RESPOSTA AO PARECER 023/2024 – CEIV - COMISSÃO ESPECIAL DE ANÁLISE DE ESTUDO  
DE IMPACTO DE VIZINHANÇA

## LUMINARE RESIDENCIAL RAUSH

( X ) Segunda Análise – Parecer nº 023/2024-CEIV – 27/06/2024

**Projeto:** Luminare Residencial Raush

### ÁREA DE VIZINHANÇA DIRETA

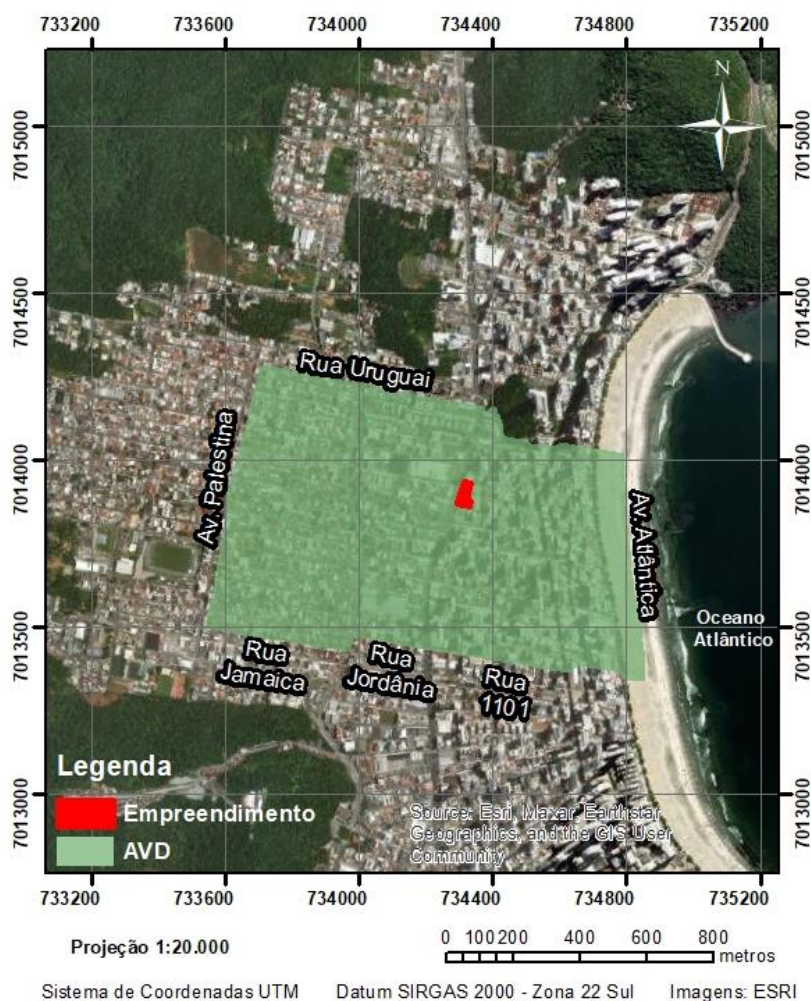
13.No item 3.1 DELIMITAÇÃO DA ÁREA DE VIZINHANÇA, a CEIV entende que a AVD deve levar em consideração a área atingida pelo estudo de sombreamento da edificação. Identificar de forma clara em AVI e AVD a limitação as ruas, ainda a CEIV entende que a AVI abrange todo o município;

**2ª consideração CEIV:** A CEIV reitera, e solicita que seja levado em consideração para a Área de Vizinhança Direta (AVD) o estudo de sombreamento apresentado.

**Resposta:** Solicitação atendida conforme mapa a seguir.

**OBS:** O Índice de Abrangência (IA) continua 1, pois o raio de abrangência da nova AVD, que considerou o cone de sombreamento, não passa de 1 km, a distância máxima medida é de aproximadamente 880 m.
